**INFRASTRUTTURE FERROVIARIE STRATEGICHE DEFINITE DALLA LEGGE
OBIETTIVO N. 443/01
LINEA AV/AC TORINO – VENEZIA Tratta VERONA – PADOVA
Lotto funzionale Verona – Bivio Vicenza
PROGETTO ESECUTIVO
RILEVATI
Rilevato ferroviario da pk 29+669,57 a pk 29+975,00
GENERALE
Relazione di confronto P.D. / P.E.**

GENERAL CONTRACTOR  IRICAV2	ALTA SORVEGLIANZA  ITALFERR GRUPPO FERROVIE DELLO STATO ITALIANE				
Rilevato ferroviario da pk 29+669,57 a pk 29+975,00 RELAZIONE DI CONFRONTO P.D. / P.E.	Progetto IN17	Lotto 12	Codifica Documento EI2 RO RI 52 0 0 002	Rev. A	Foglio 2 di 5

Figura 1 - Progetto Esecutivo - sezione di intervento Ri52

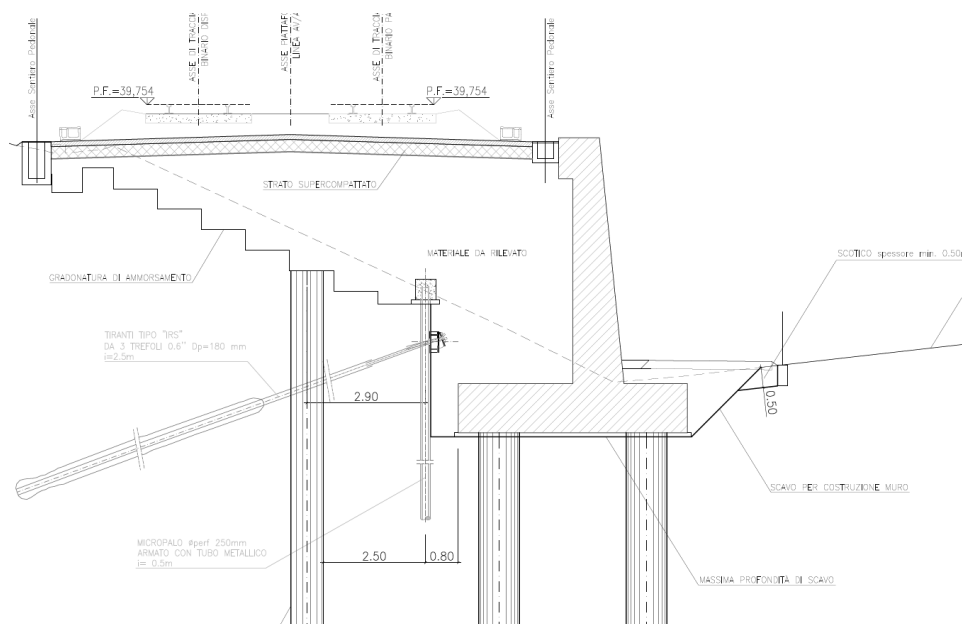
Nello sviluppo degli elaborati generali di Progetto Esecutivo, oltre ai normali studi ed approfondimenti delle problematiche e la miglior definizione di alcuni dettagli, tipici di tale processo, sono state apportate migliorie al progetto a causa della necessità di ridurre i cedimenti indotti sul rilevato della linea storica.

La soluzione di PD non prevedeva interventi in questa tratta.

La soluzione di PE prevede invece una fila di inclusioni rigide $\Phi 800$ ad interasse 2.5 m a tergo del muro. Questo intervento si è reso necessario per limitare i cedimenti indotti sul rilevato della Linea Storica, che altrimenti comprometterebbero l'esercizio della linea stessa (Figura 1).
